# 議案説明資料

「宮内小学校体育館長寿命化改修工事（建築主体工事）請負契約の締結について」の議決変更について…………… p. 1

「松蔭地区公民館建設工事（建築主体工事）請負契約の締結について」の議決変更について p. 10

件名	「宮内小学校体育館長寿命化改修工事（建築主体工事）請負契約の締結について」の議決変更について
担当課	教育委員会 学校教育課
根拠法令等	<ul style="list-style-type: none"> <li>・地方自治法（昭和 22 年法律第 67 号）第 96 条第 1 項第 5 号</li> <li>・八幡浜市議会の議決に付すべき契約及び財産の取得又は処分に関する条例（平成 17 年条例第 52 号）第 2 条</li> </ul>

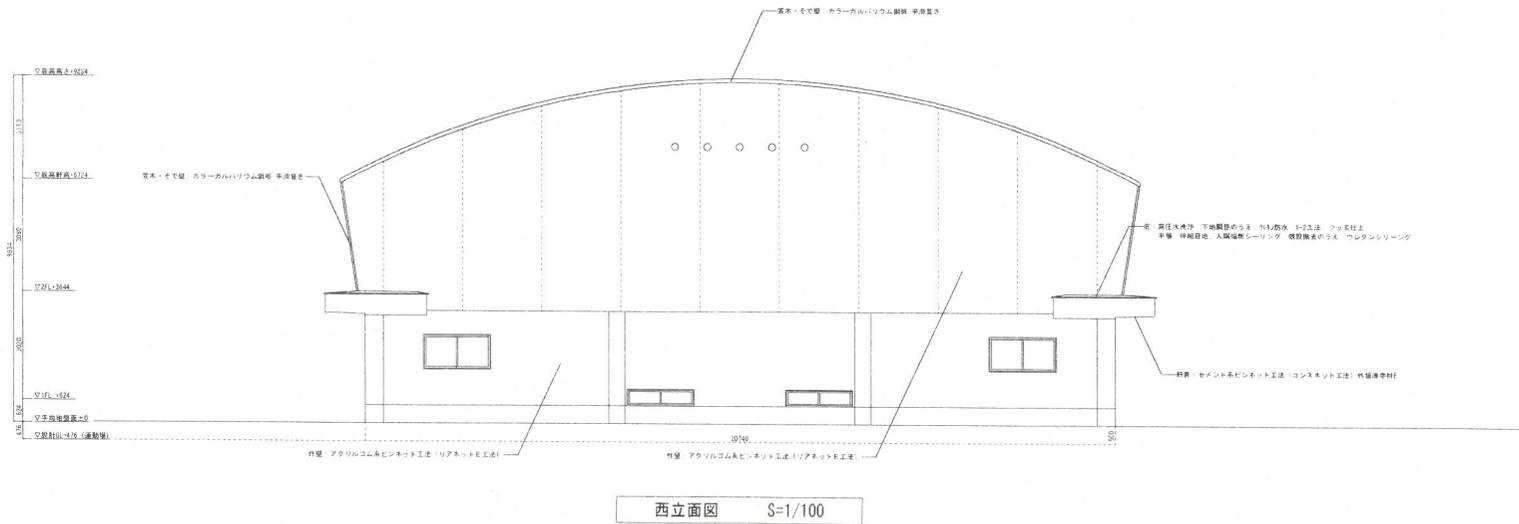
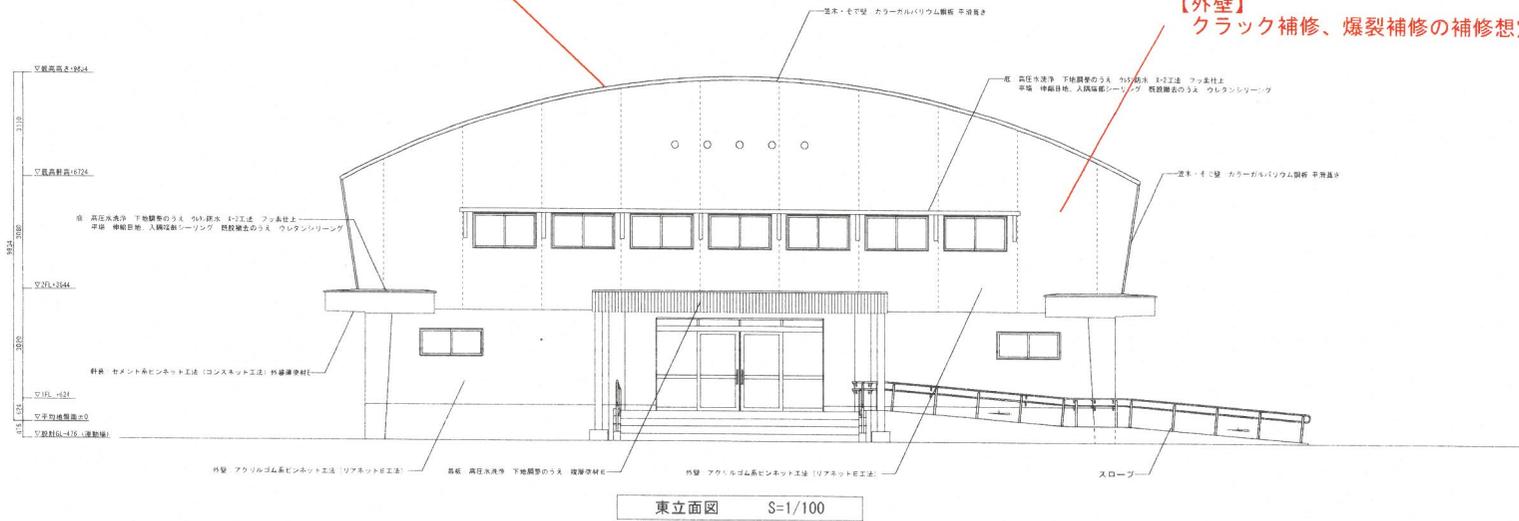
**【屋根梁】**

断面欠損多数のため補修の追加

**【外壁】**

クラック補修、爆裂補修の補修想定数量の増加

作図 31 Mar '22 訂正・変更 25 Mar '24 訂正・変更 訂正・変更	知事登録 第1486号 <b>杉山設計工房</b> 〒796-0003 愛媛県八幡浜市大平 1-5-47-4 TEL 0694-24-2622 FAX 0694-32-2622	●工事名 宮内小学校体育館長寿命化改修工事(体育館)	●図名 立面図(1)	●縮尺 1/100	承認印 検印 製図	A-12
---	--	-------------------------------	---------------	--------------	-----------------	------

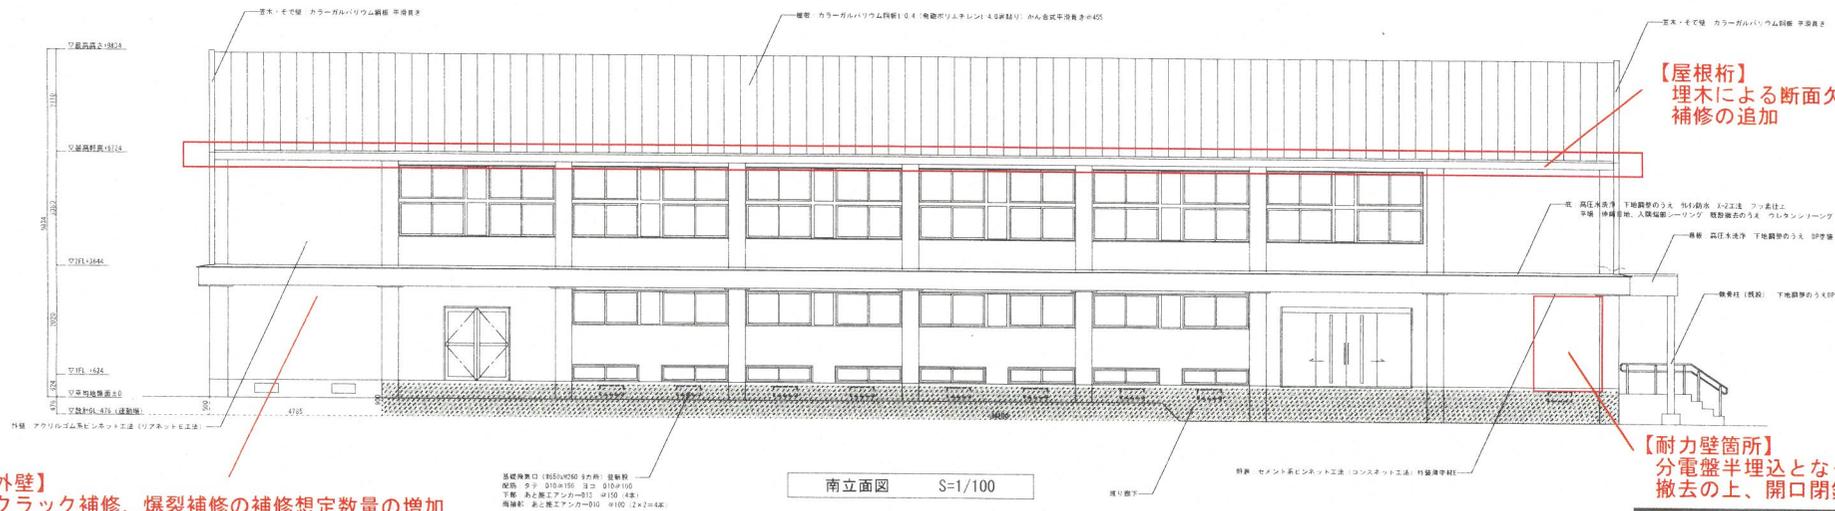
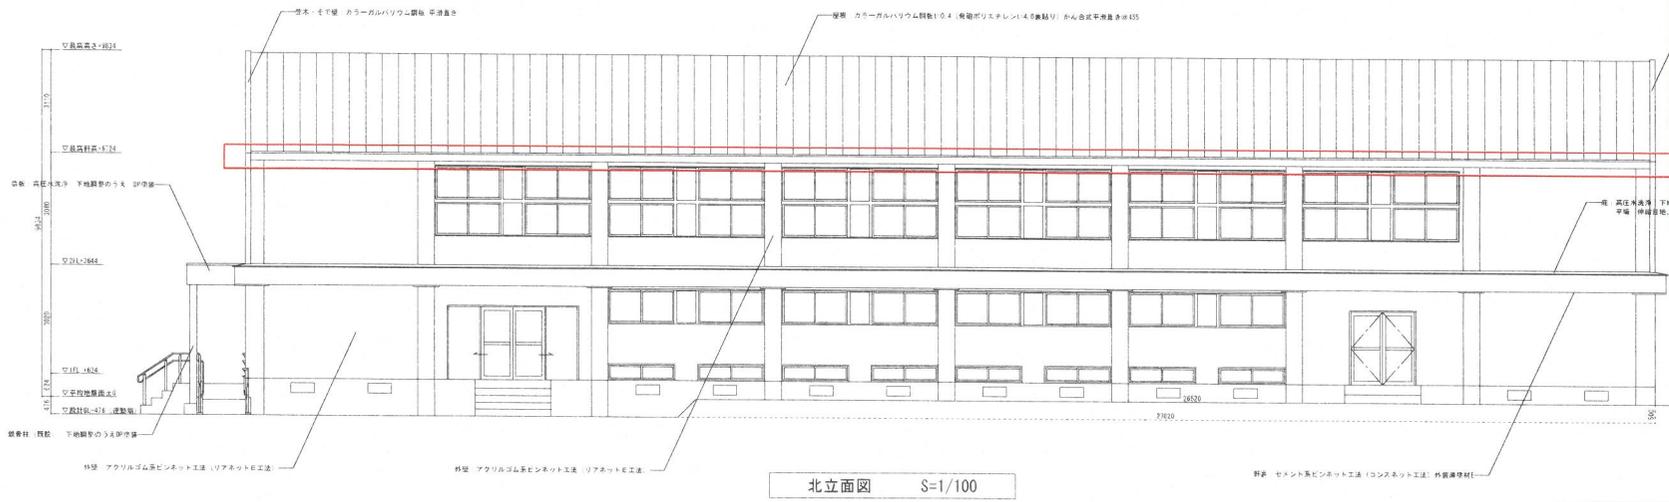
【外壁】  
クラック補修、爆裂補修の補修想定数量の増加

【屋根桁】  
埋木による断面欠損のため  
補修の追加

【耐力壁箇所】  
分電盤半埋込となっていたため、  
撤去の上、開口閉鎖補強

作図 31 Mar '22 訂正・変更 訂正・変更 訂正・変更	知事登録 第1486号 杉山設計工房 〒796-0003 愛媛県八幡浜市大字 1-547-4 TEL 0894-24-3623 FAX 0894-22-3623	●工事名 宮内小学校体育館長寿命化改修工事(体育館)	●図名 仮設図	●縮尺 1/500	承認印 換印 製図	A-50
--	--	-------------------------------	------------	--------------	-----------------	------

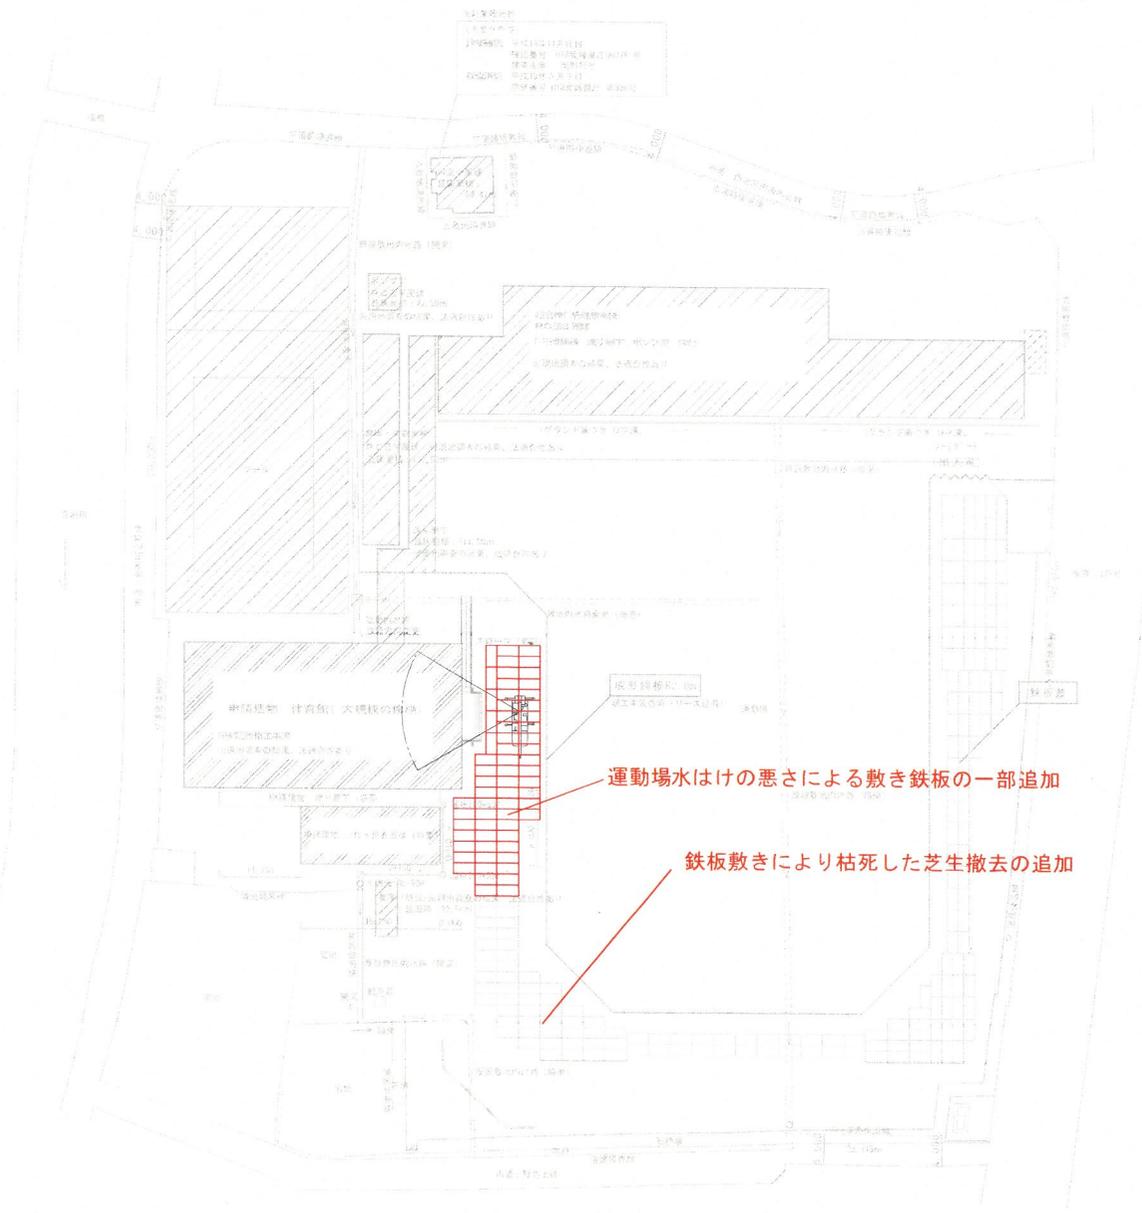
運動場水はけの悪さによる敷き鉄板の一部追加

鉄板敷きにより枯死した芝生撤去の追加

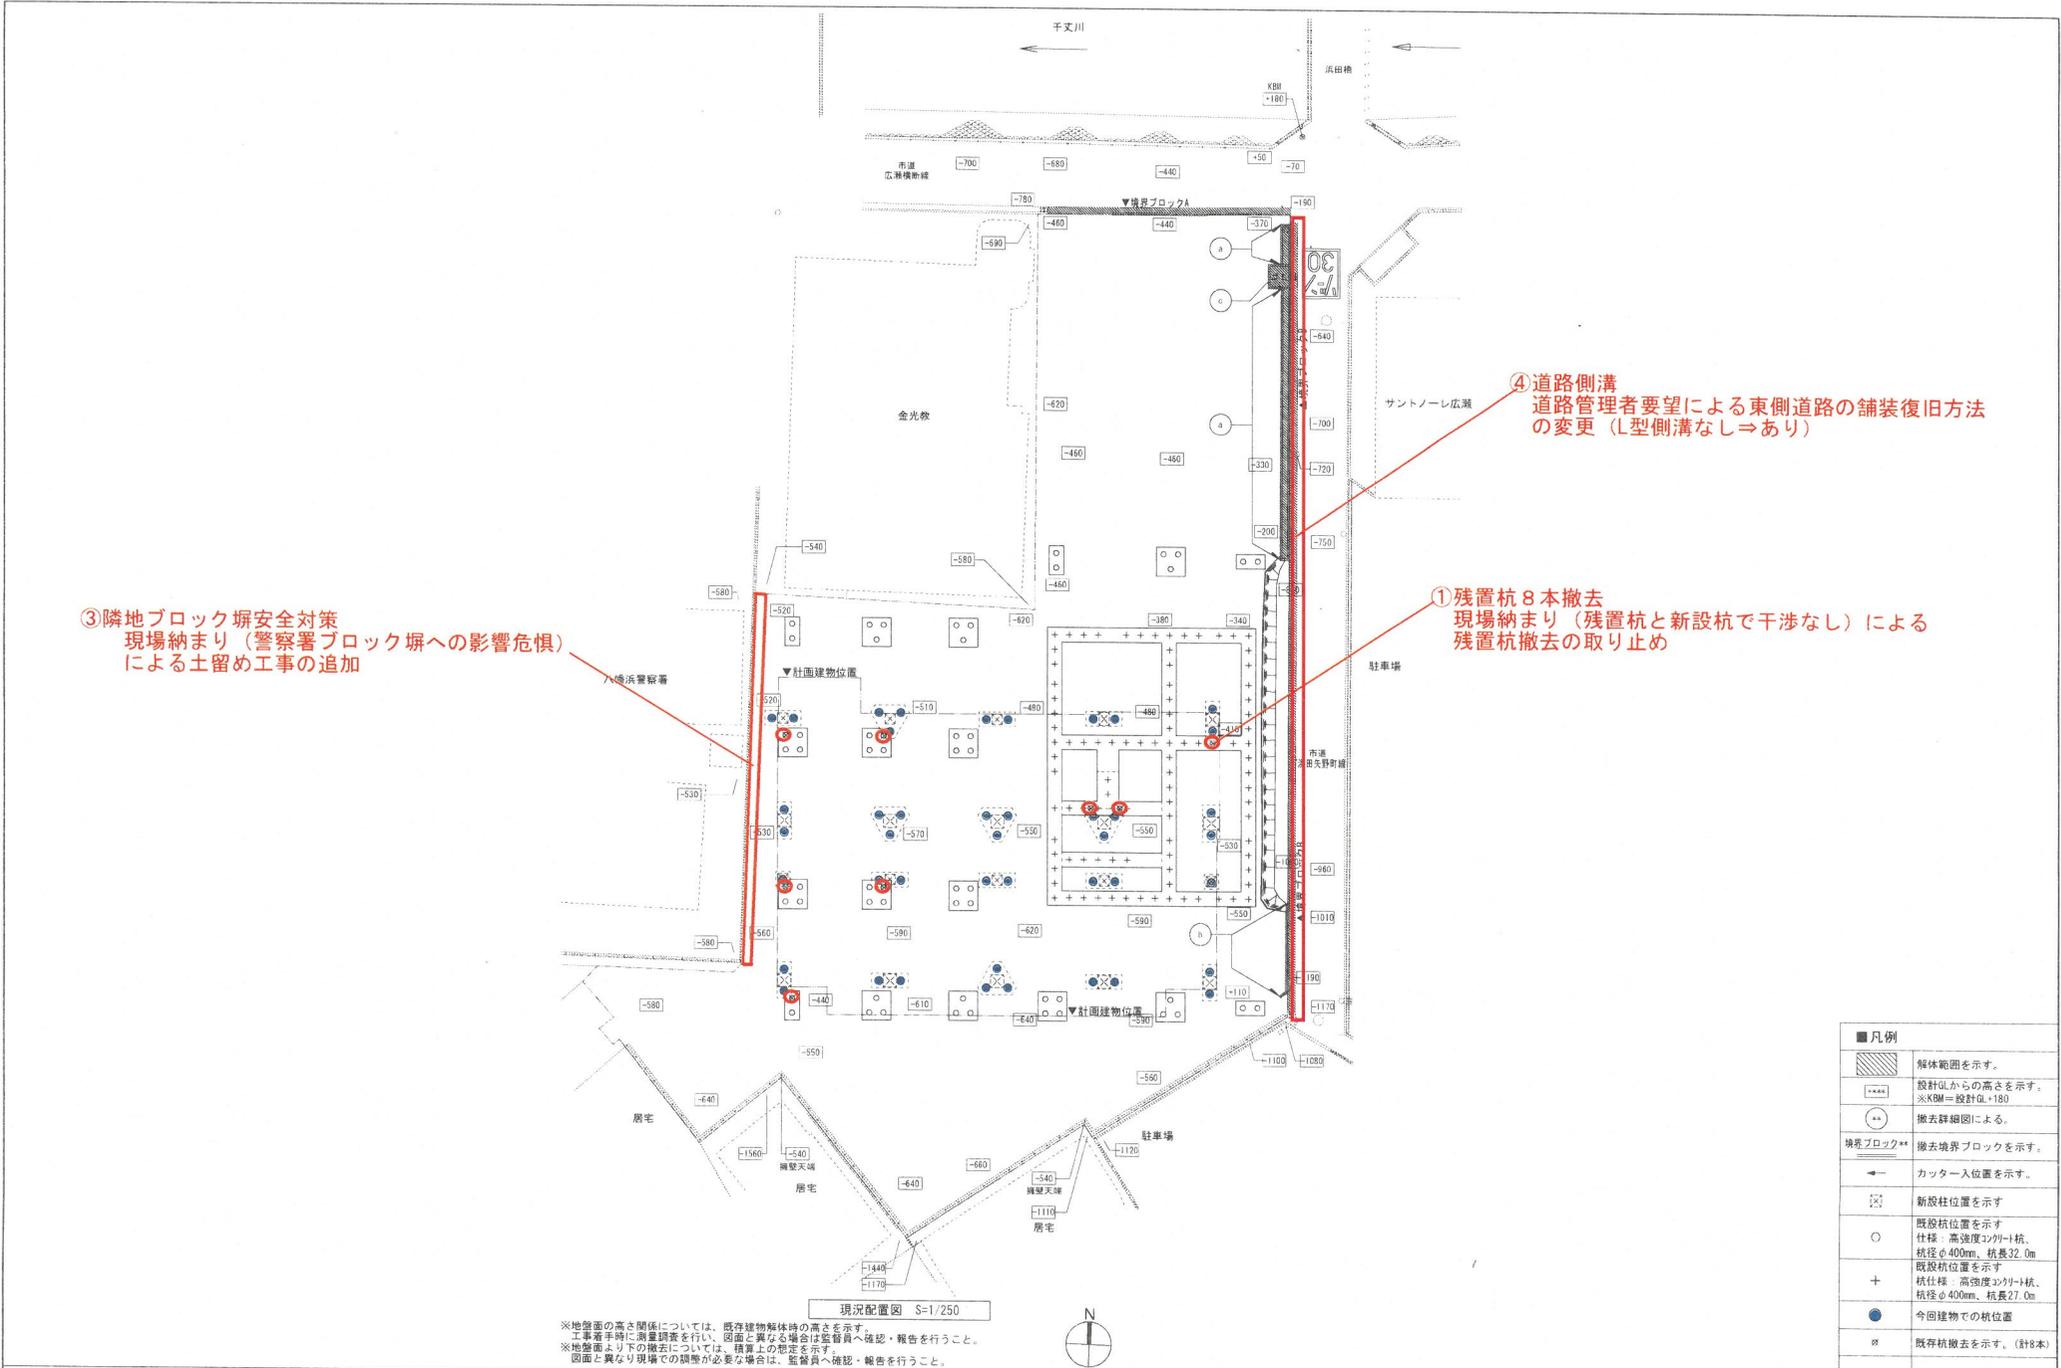
③隣地ブロック塀安全対策  
現場納まり（警察署ブロック塀への影響危惧）  
による土留め工事の追加

④道路側溝  
道路管理者要望による東側道路の舗装復旧方法  
の変更（L型側溝なし⇒あり）

①残置杭8本撤去  
現場納まり（残置杭と新設杭で干渉なし）による  
残置杭撤去の取り止め

株式会社 あい設計 四国支社 <small>一級建築士事務所 愛媛県松山市 3595号</small>		JOB No. 202334007 DATE ***** TITLE 松蔭地区公民館新築工事(建築主体工事)	095 No. A 05
一級建築士 第*****号 2023 2023	一級建築士 第*****号 2023 2023	一級建築士 第*****号 2023 2023	一級建築士 第*****号 2023 2023
株式会社 あい設計 四国支社 〒790-0855 愛媛県松山市 3595号		公民館 1階平面図	SCALE A2: 1/100 A3: 71%縮小

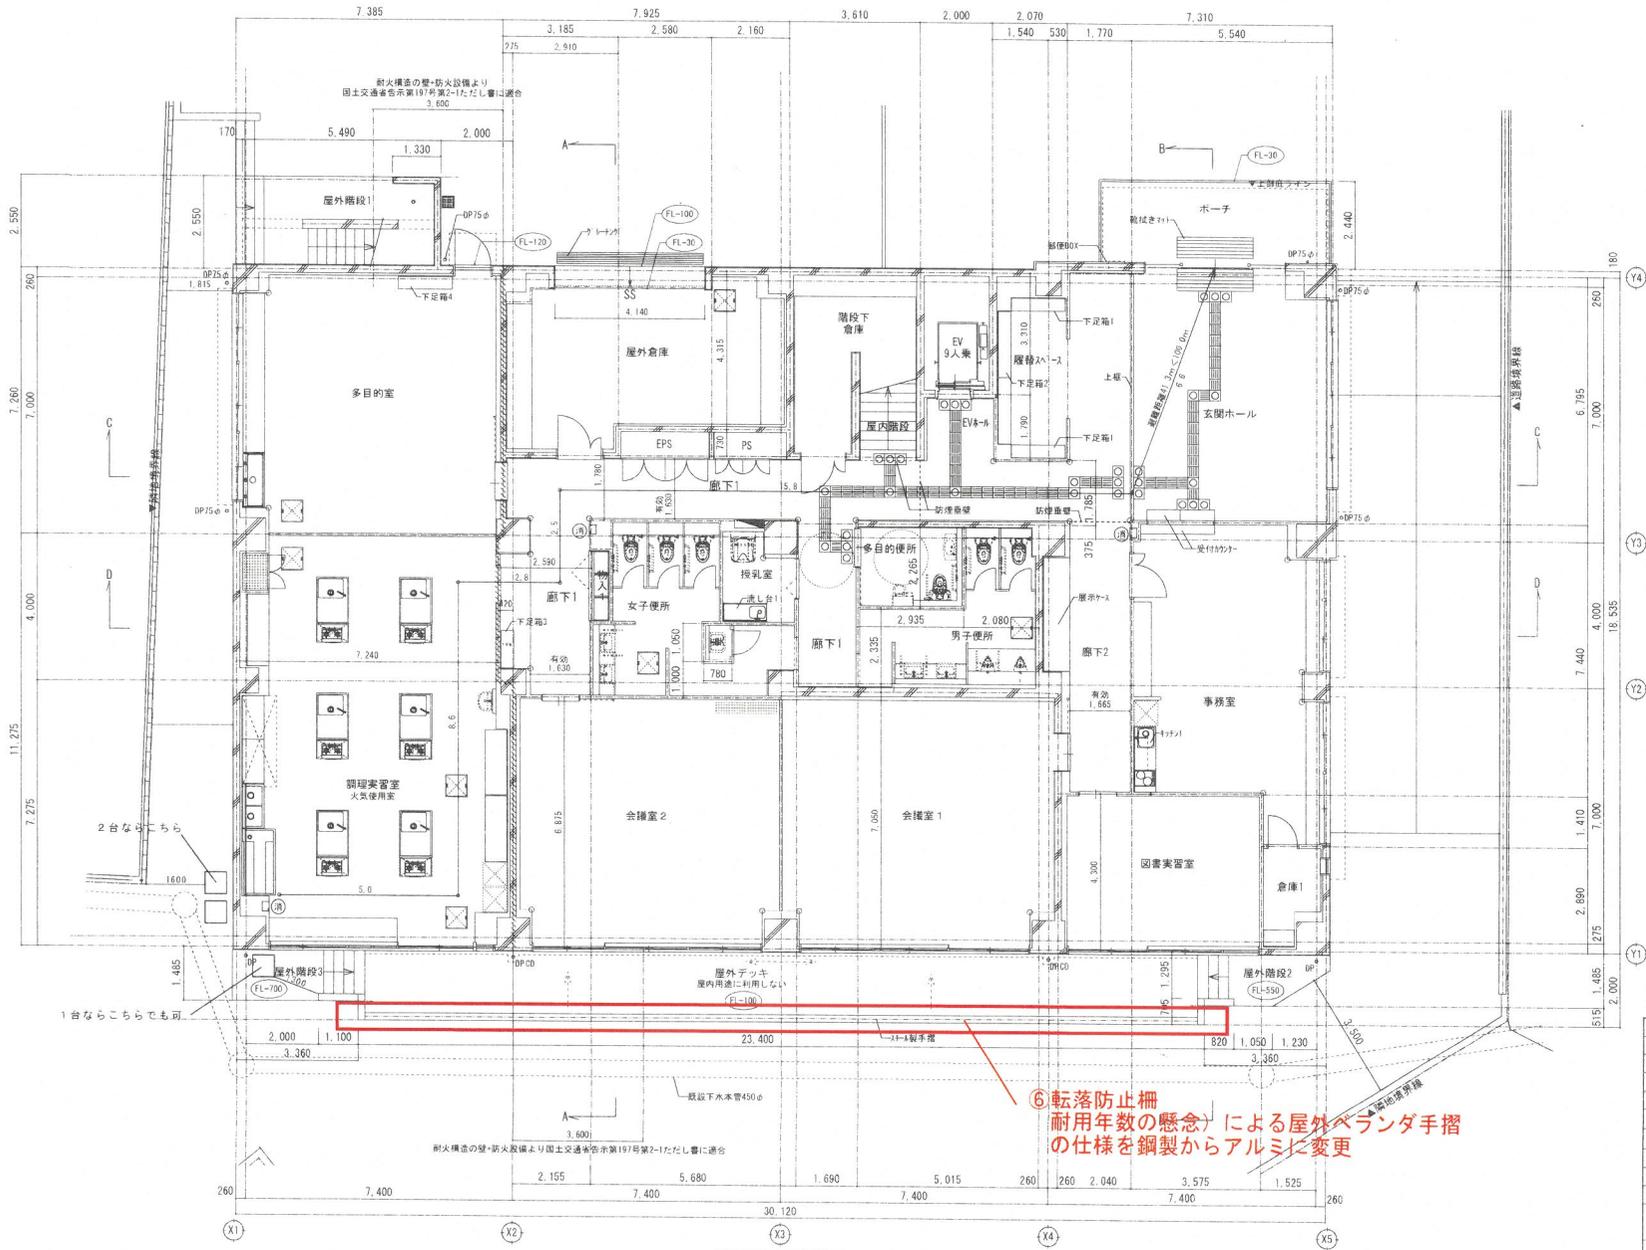
⑥転落防止柵  
耐用年数の懸念)による屋外ベランダ手摺  
の仕様を鋼製からアルミに変更

北立面図 S=1/100

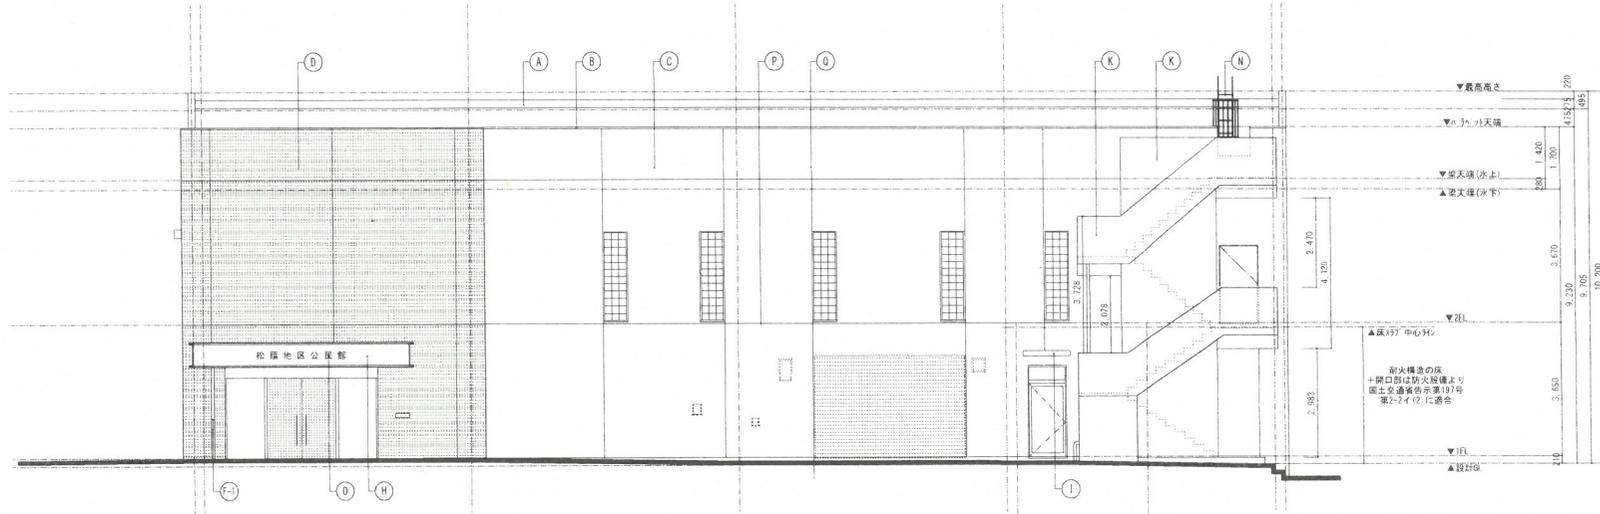
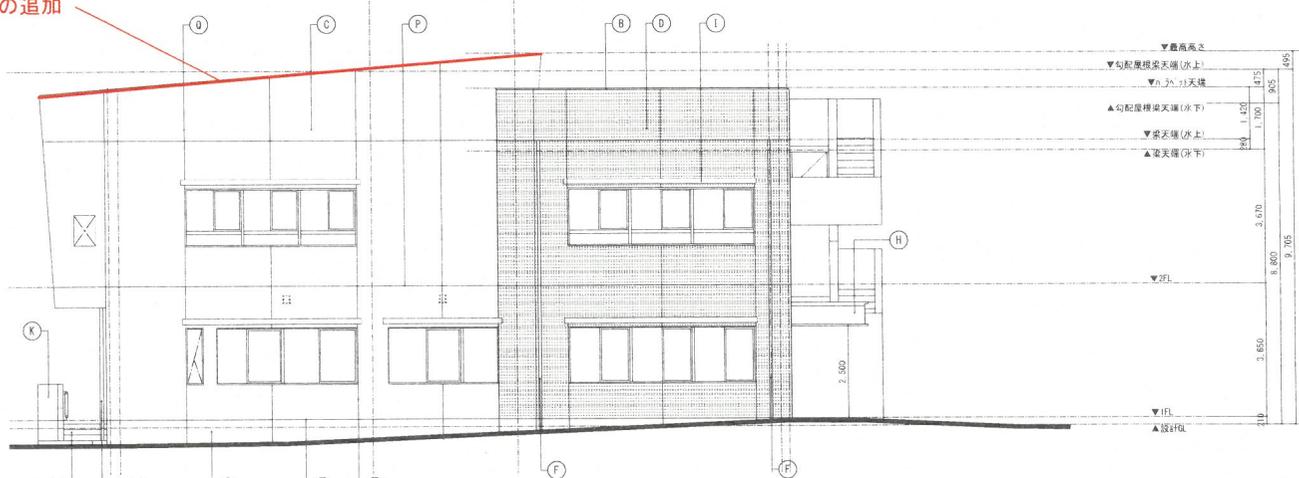
⑧ 勾配屋根パラペット  
 防水上の懸念によるアルミ笠木の追加
